改善箇所説明図

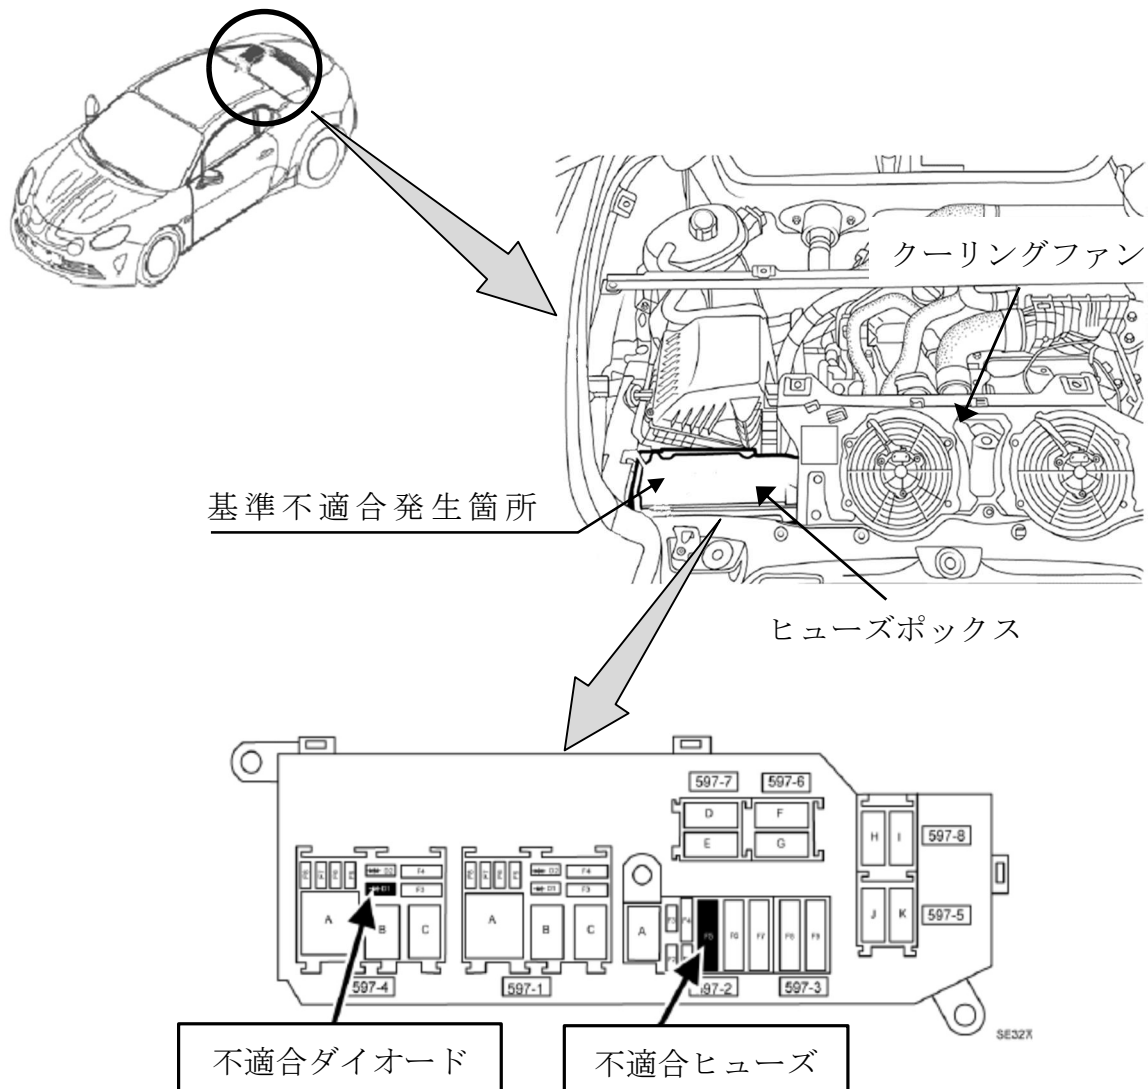
不具合発生箇所：□と表示した箇所

クーリングファンモーターの駆動回路において、回路設計が不適切なため、本来不要なダイオードが取り付けられている。そのため、ファンモーターが空転している際に発生する逆起電力がダイオードに印加して発熱し、最悪の場合、焼損臭が発生するおそれがある。また、駆動回路のヒューズ容量設定が不適切なため、回路が短絡等し許容量以上の電流が流れた場合であっても、ヒューズが切れず、最悪の場合、配線が損傷し火災に至るおそれがある。

改善の内容：全車両、当該ダイオードを除去し、ヒューズを適正容量品に交換する。

また、ダイオードを点検し損傷している場合は、配線損傷箇所を交換する。

識別：左側ドアロックストライカー下側固定ボルトに白色ペイントを塗布する。
